**RELATÓRIO DE FISCALIZAÇÃO TÉCNICA DOS SISTEMAS DE ÁGUA E
ESGOTO DO MUNICÍPIO DE
GUAÍRA**

PRESTADOR: DEPARTAMENTO DE ESGOTO E ÁGUA DE GUAÍRA- DEAGUA

Relatório R1 – Diagnóstico

Americana, junho de 2019

Descrição(8): Decantadores

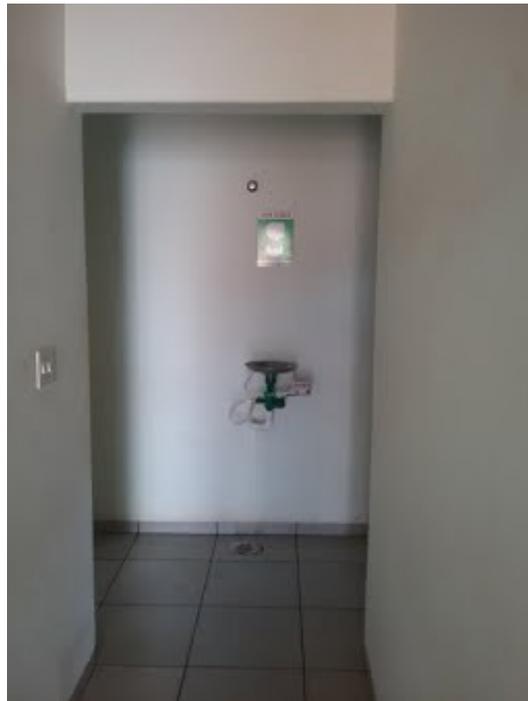
Informações complementares: Há geração de cloro. Correção de pH na água floculada. Laboratório faz análises de água, esgoto e do ribeirão. Deve-se colocar guarda-corpo entre os decantadores.

Item 5.12: Existência de locais sem guarda-corpos ou escadas adequadas (Art. 5.21.1 da NBR 12216/1992). Prazo: Imediato
